改善箇所説明図

改善の内容

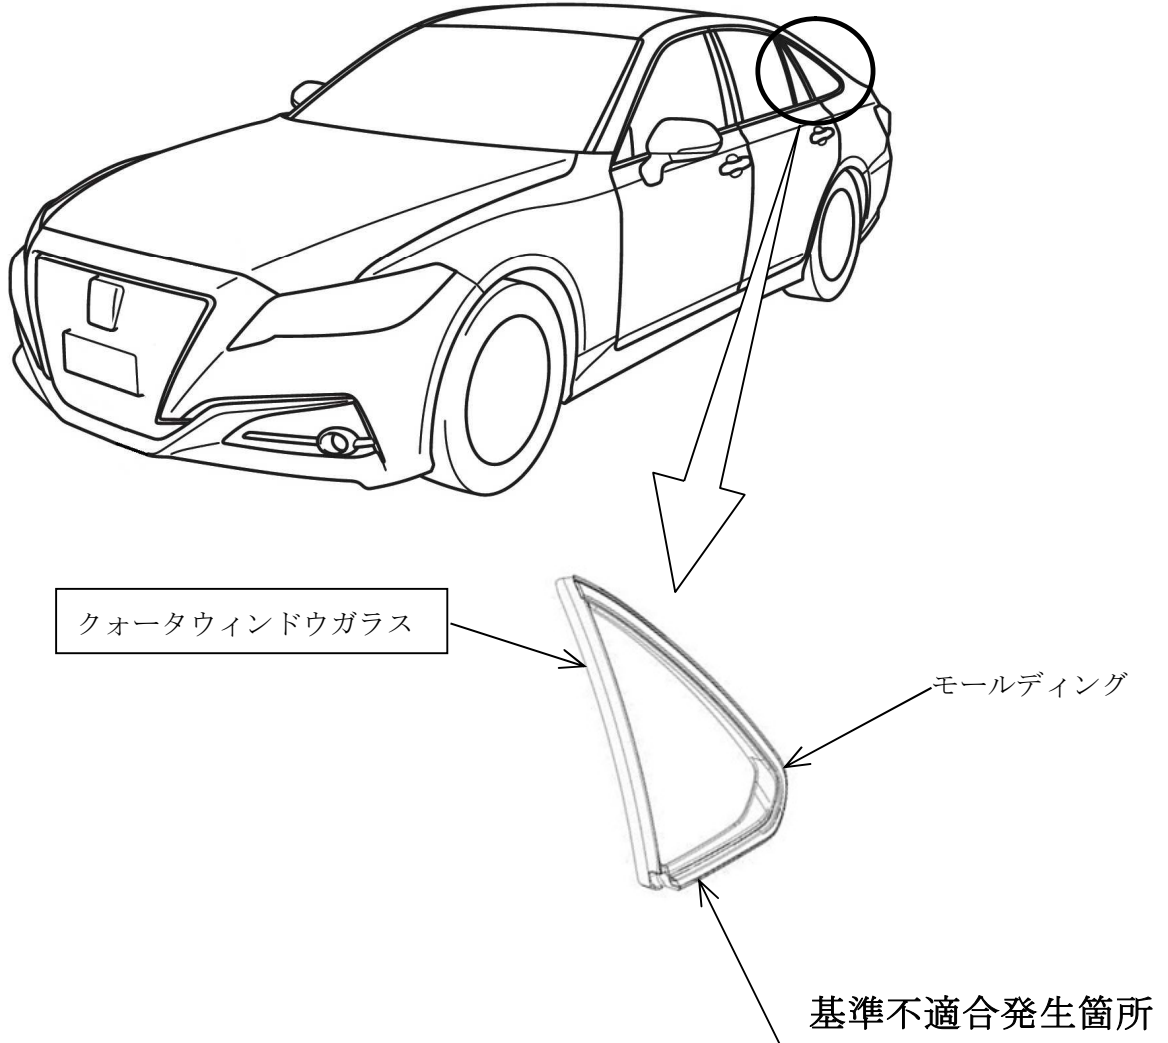
後席ドア後部のクォータウィンドウガラスのモールディングにおいて、ガラスに接着するための下塗り剤(プライマー)の選定が不適切なため、温度変化の繰返しにより、モールディングに応力が生じて接着部が剥がれることがある。そのため、浮きや異音が発生し、最悪の場合、モールディングが脱落するおそれがある。

全車両、モールディング接着のための下塗り剤を対策品に変更したクォータウィンドウガラスと交換する。

識別：改善済車両には車台番号打刻の末尾右に黄色ペイントを塗布する。
